改善箇所説明図

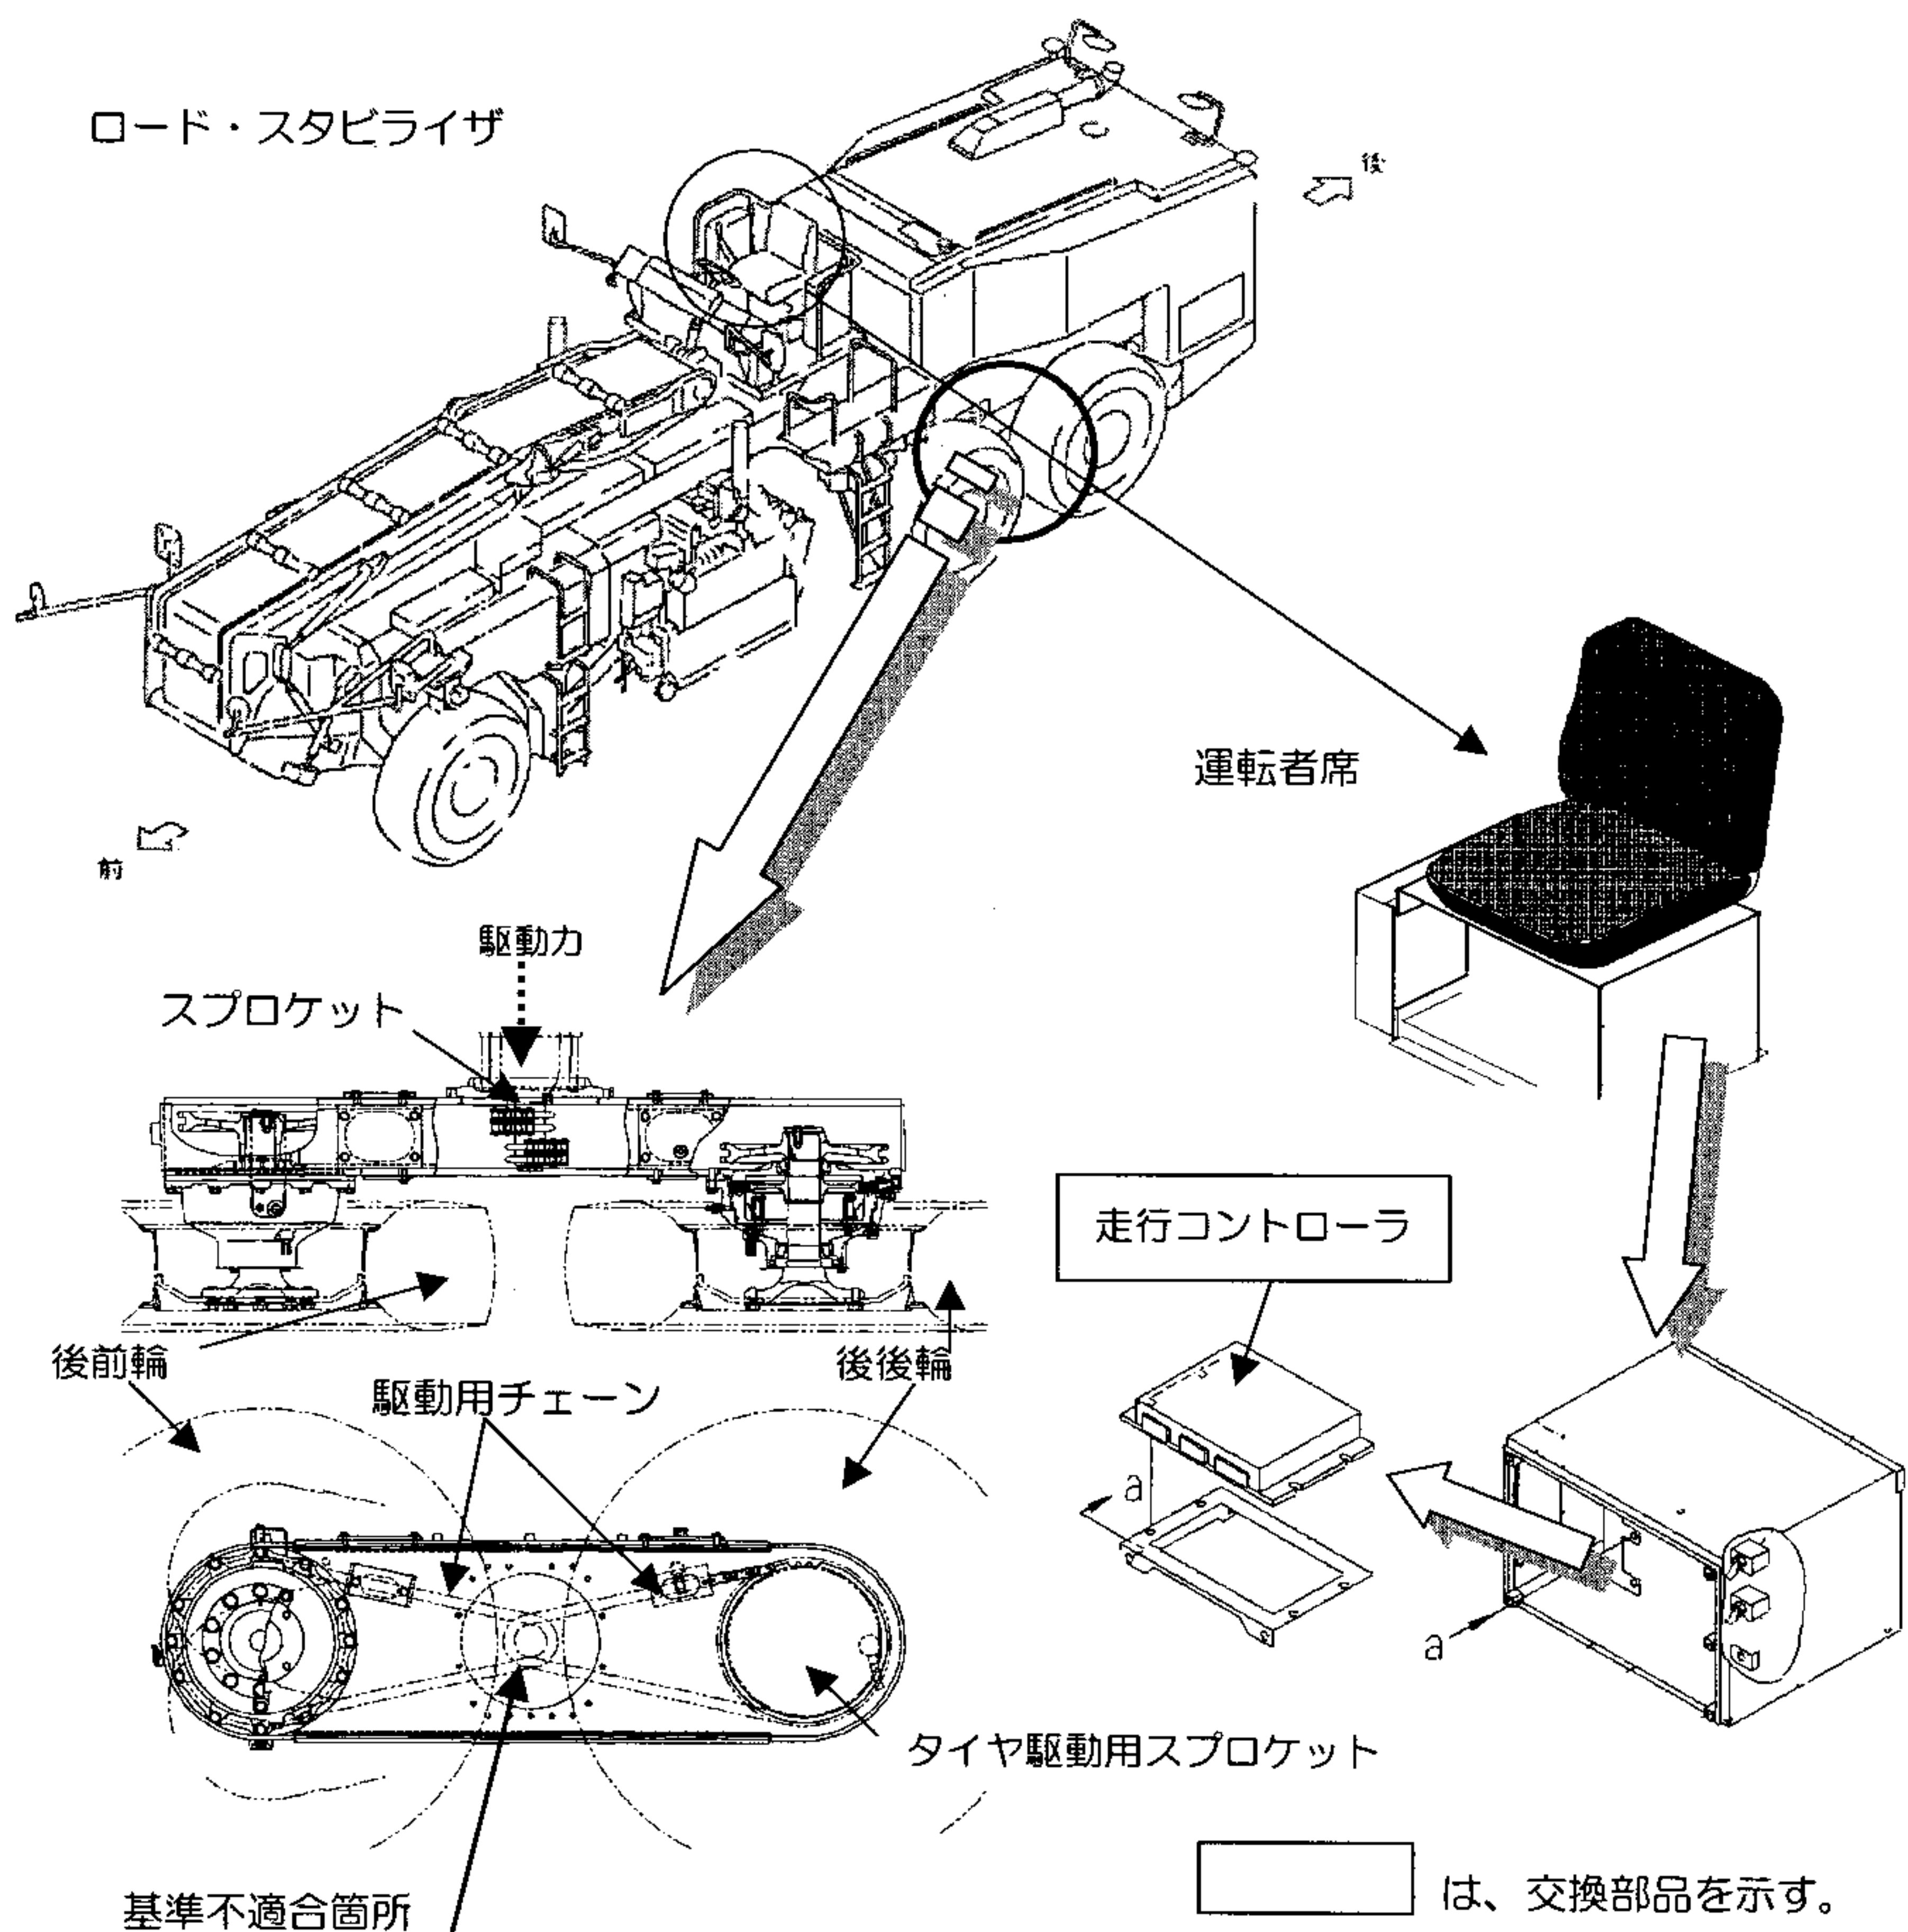
動力伝達装置において、走行モータを制御する走行コントローラのプログラムが不適切なため、低速急旋回・制動操作を同時に行った場合、駆動用チェーンに過大張力が発生してチェーンが伸び、ピッチ飛びが発生して異音が発生するものがあり、最悪の場合、駆動用チェーンが破断して噛み込むことにより駆動輪がロックし、走行不能となるおそれがある。

走行コントローラカバーに白ペイントを塗布する。

全車両、駆動用チェーンを点検し、

- ① 損傷のあるものについては駆動用チェーンを新品と交換するとともに走行用コントローラを対策品に交換する。
- ② 損傷のないものについては走行用コントローラを対策品に交換する。
